## Konu: XPR Torç Kafalarında Değişiklik

3 Şubat 2023'ten itibaren geçerli olmak üzere XPR® torçlarımızın torç kafalarındaki elektrot ile katot arasındaki elektrik bağlantısının güvenilirliğini artırmak amacıyla değişiklik yapılacaktır.

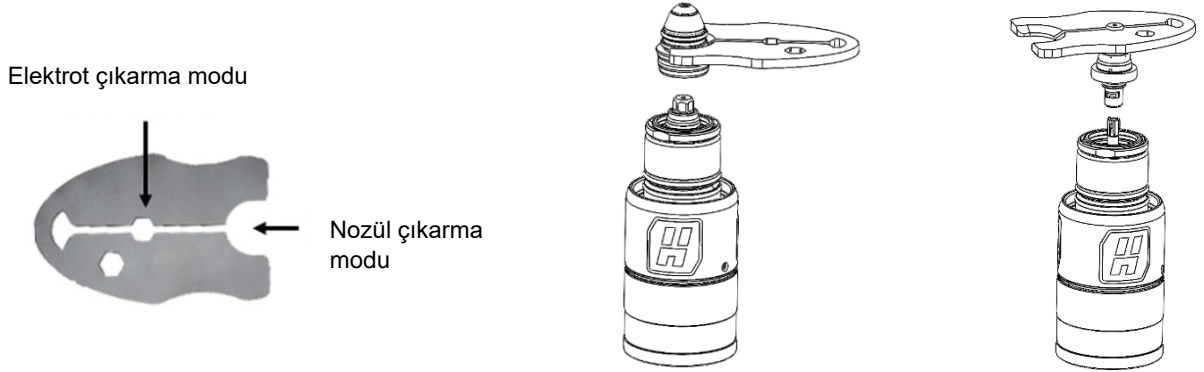
Değişiklik, gevşek elektrottan kaynaklanan torç ömrü sorunlarına eğilmekte ve torçun iç kısmında (operatörün göremeyeceği) bir değişiklik ve Aralık 2022'de ilan edip uygulamaya koyduğumuz yeni elektrot tasarımının kullanımını içermektedir.

- Yeni XPR torç kafaları, güncellenmiş tasarımın sahada fark edilmesini kolaylaştırmak için "+++ " işareti taşımaktadır. Bilgiler:
